COMUNE DI SOMMACAMPAGNA

Oggetto : cantiere per la costruzione dell'intervento di "recupero ambientale dell'ex cava Siberie mediante la progettazione definitiva per la costruzione e la gestione operativa e post operativa di una discarica controllata programmata con il -sistema del project financing di cui all'art. 37 L. 109/94. SECONDO E ULTIMO RISCONTRO

SEZIONE TIPO SCARPATA PERIMETRALE LATO OVEST CON
 POZZO DI RACCOLTA PERCOLATO scala 1:50

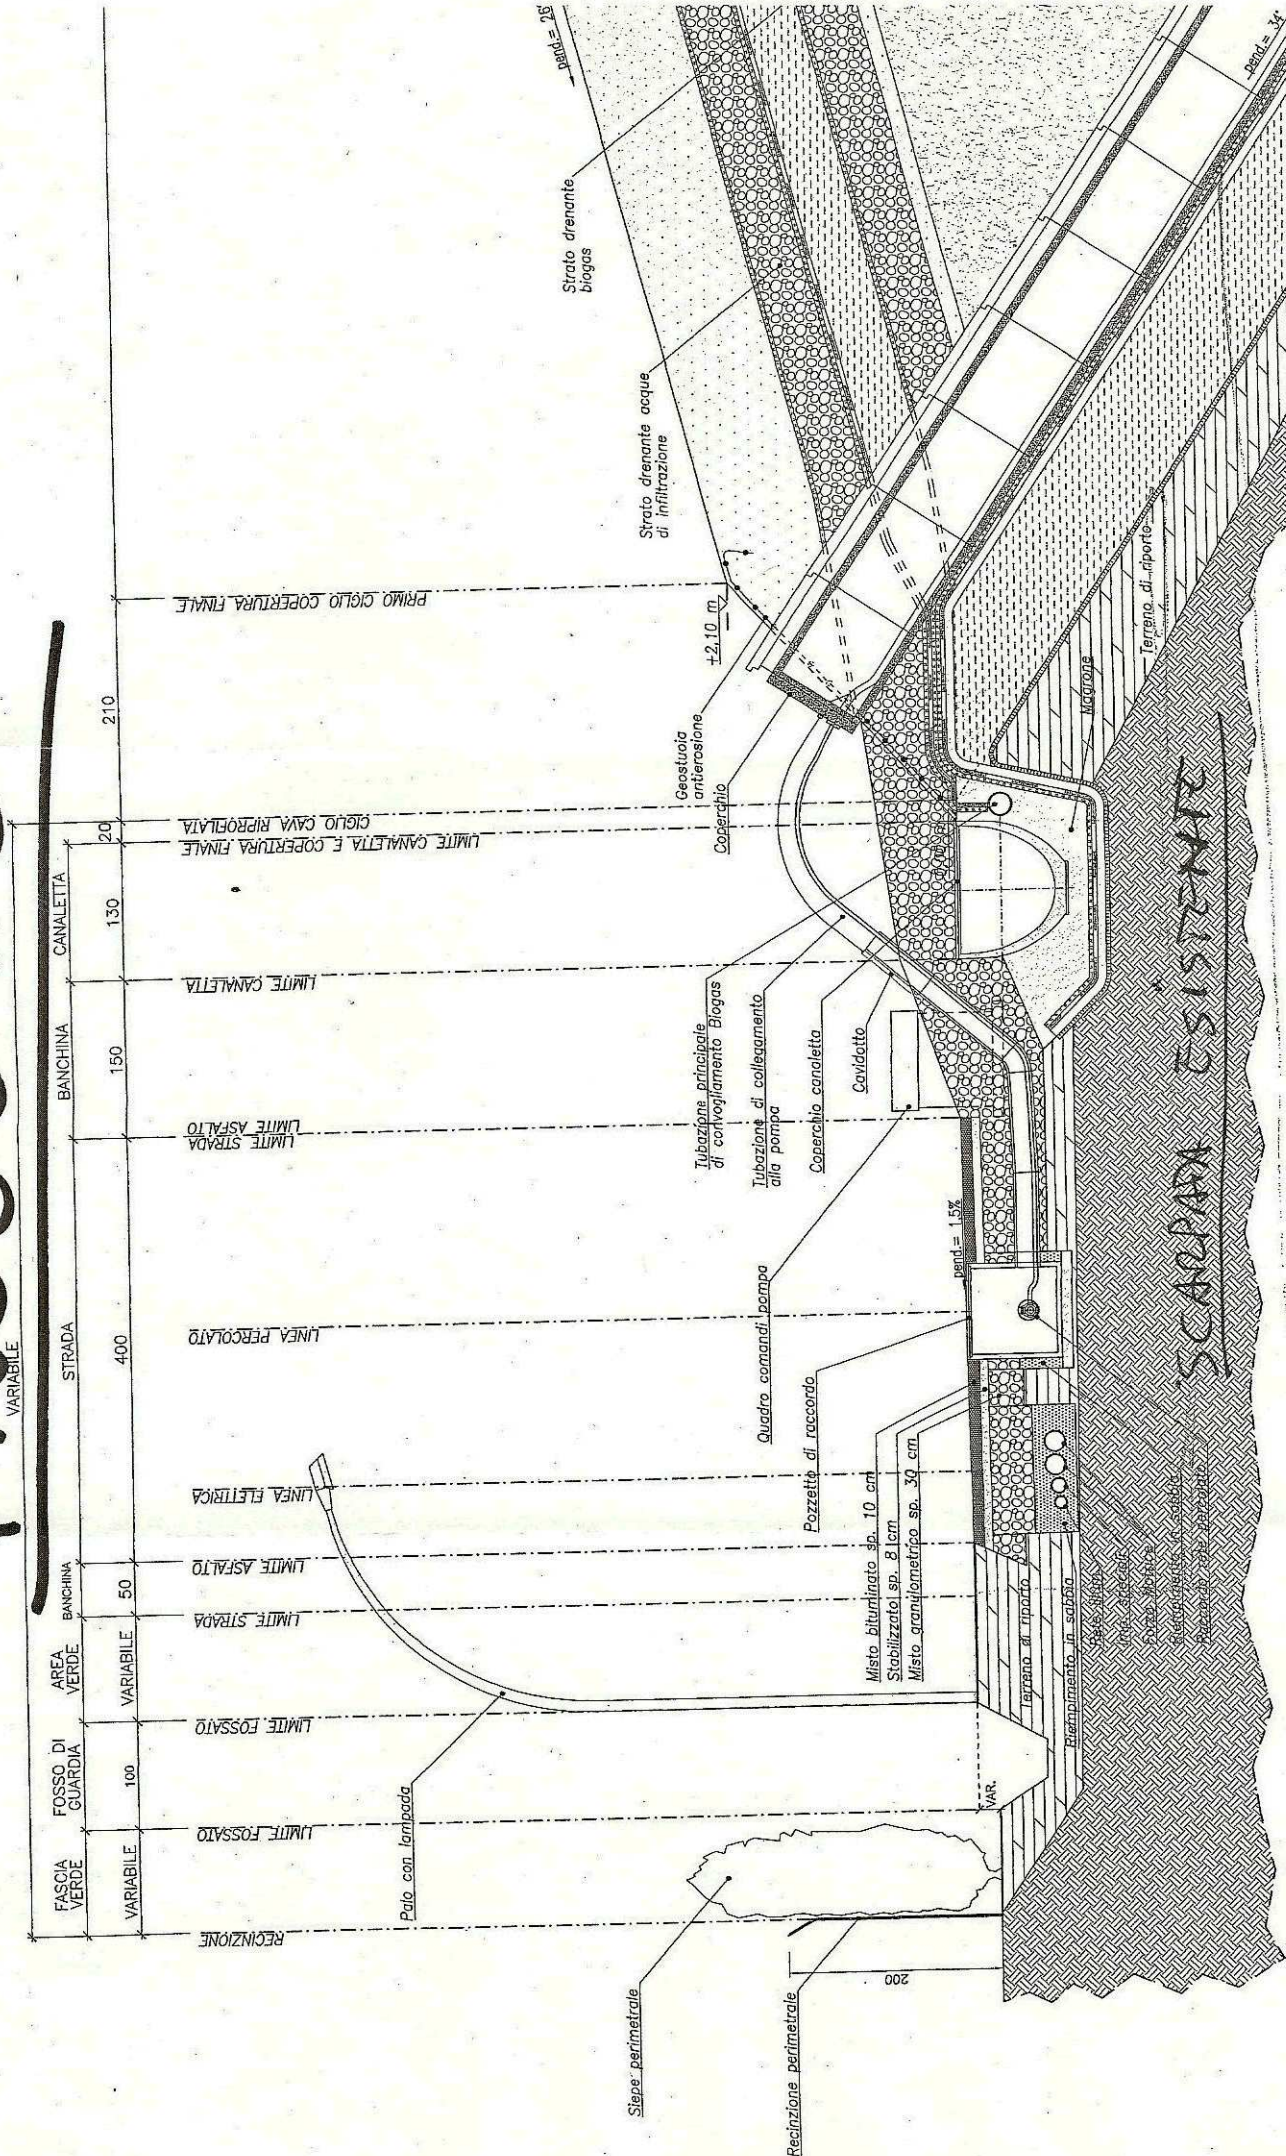
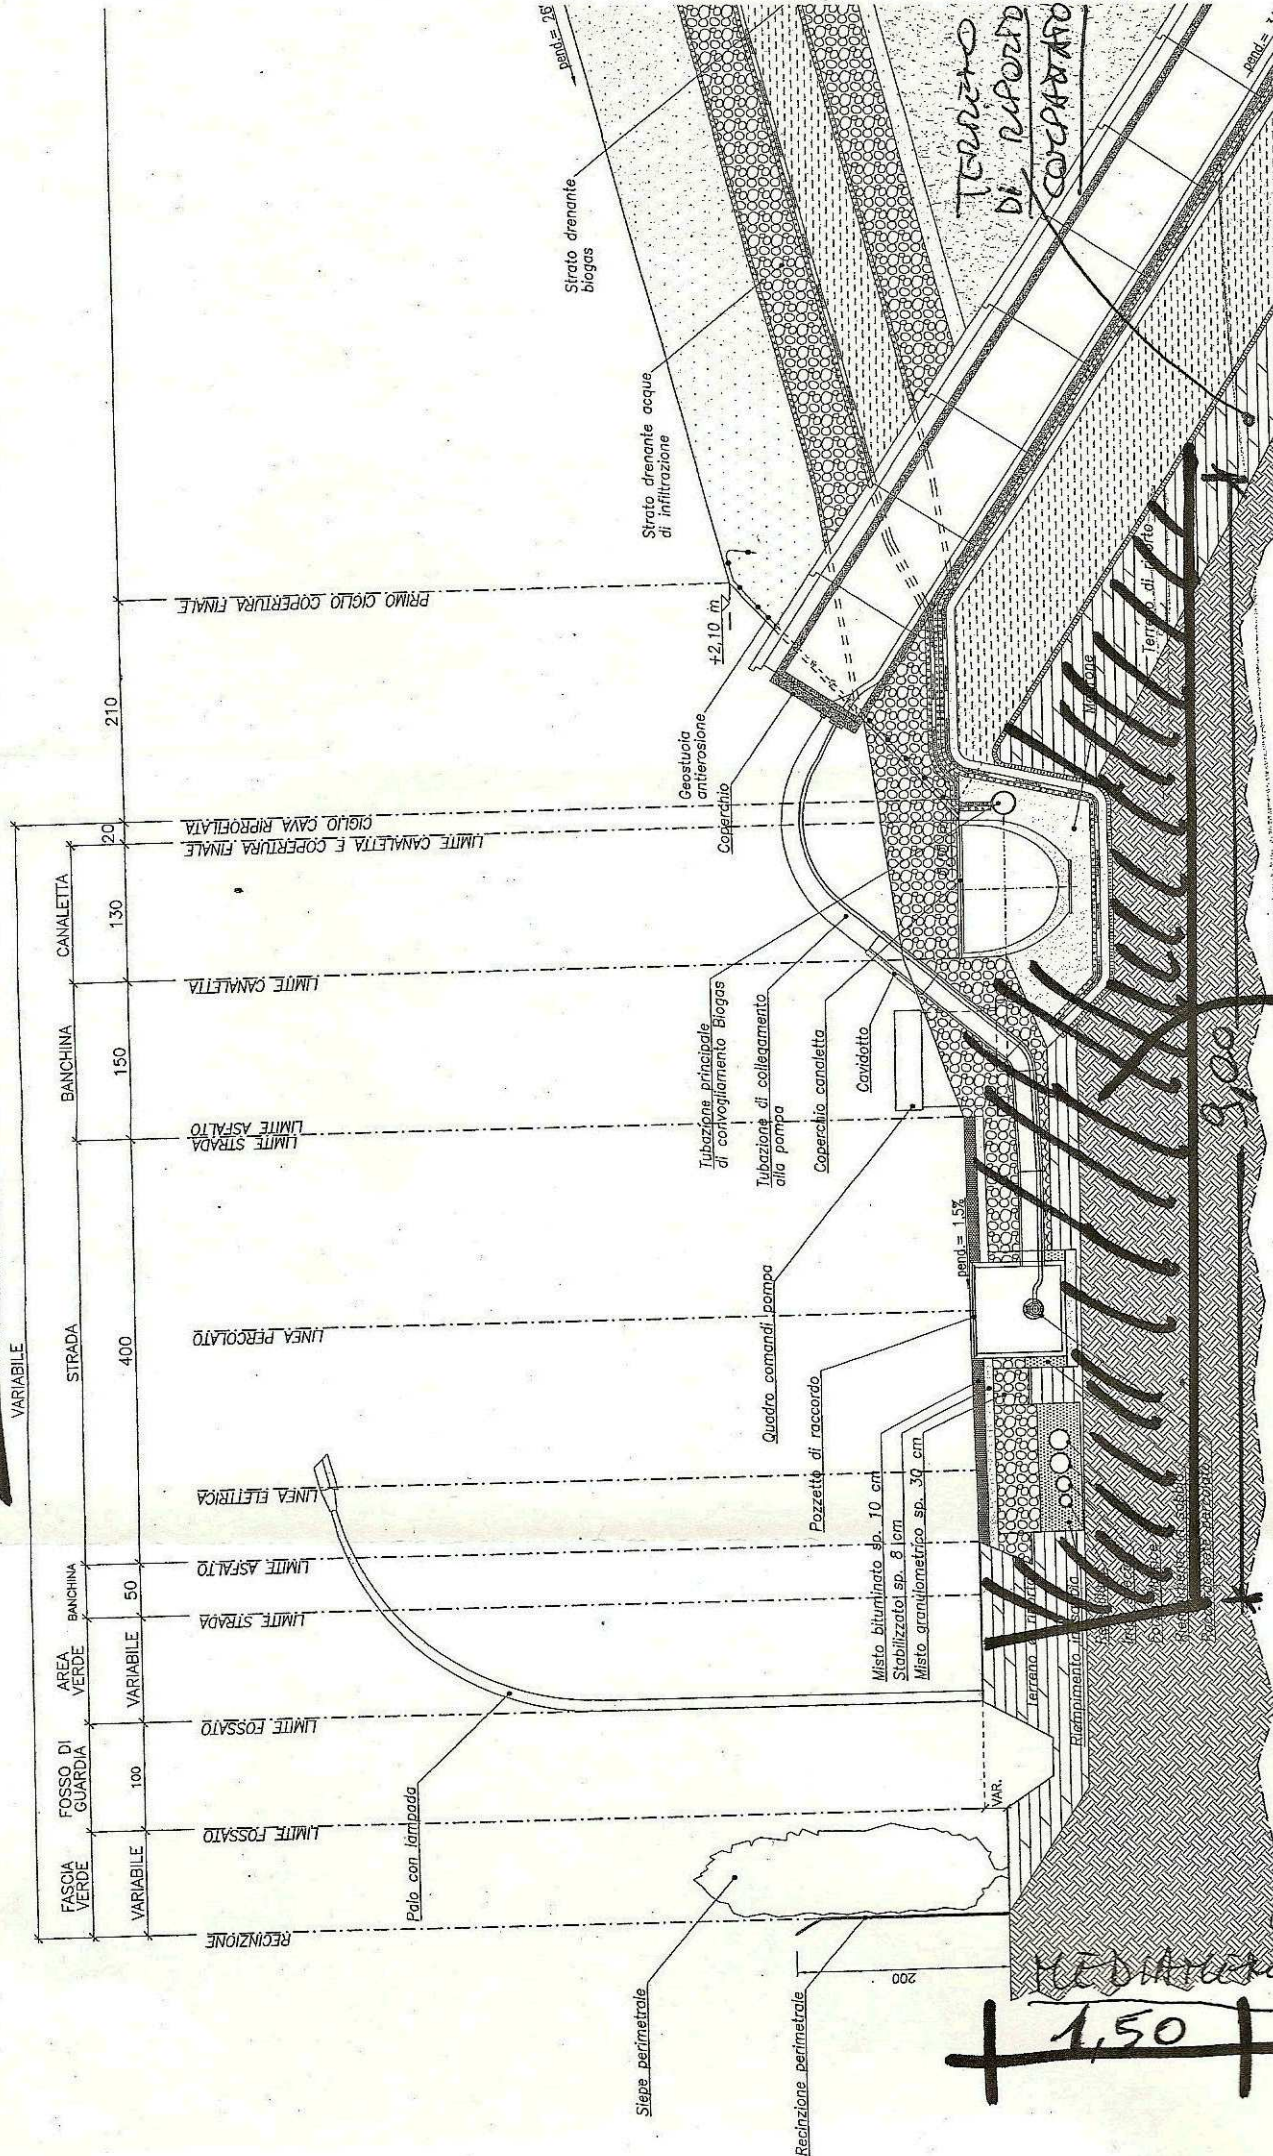
Inoltre, come viene meglio descritta nell'allegata sezione esecutiva di cantiere, la parte finale alta della scarpata, mediamente 1.50 metri di altezza e per una larghezza di circa 9 metri e cioè sotto tutta la strada perimetrale e sotto la canaletta è stata posizionata solo ghiaia a strati successivi di cm. 50 per poter avere un pacchetto di sottofondo delle strutture laterali alla discarica inamovibile, cosa peraltro non prevista nel progetto, ma ritenuta necessaria e migliorativa dal sottoscritto in fase di esecuzione del lavoro, pertanto l'apporto di "terreno di riporto" risulta molto ridotto rispetto al progetto;

La fase di lavorazione deve essere eseguita a strati successivi e per una larghezza minima di m. 3 per poter compattarla in maniera adeguata e poi successivamente essere tolta quasi completamente per arrivare alla pendenza e distanza dal confine stabilita nel progetto;

Per cui alla fine si avrà l'intera scarpata con caratteristiche uniformi sia di compattezza che di classificazione (gruppo A2-4 della classificazione CNR-UNI 10006) ed un pacchetto superficiale di m. 1.5 che va dalla scarpata fino alla fine della strada perimetrale.

Pertanto sarà garantita - la stabilità delle scarpate, della strada perimetrale, dei sottoservizi, della canaletta, e quindi anche dei teli impermeabili posti sopra il metro d'argilla che dovrà essere posizionata compattata sulle scarpate;
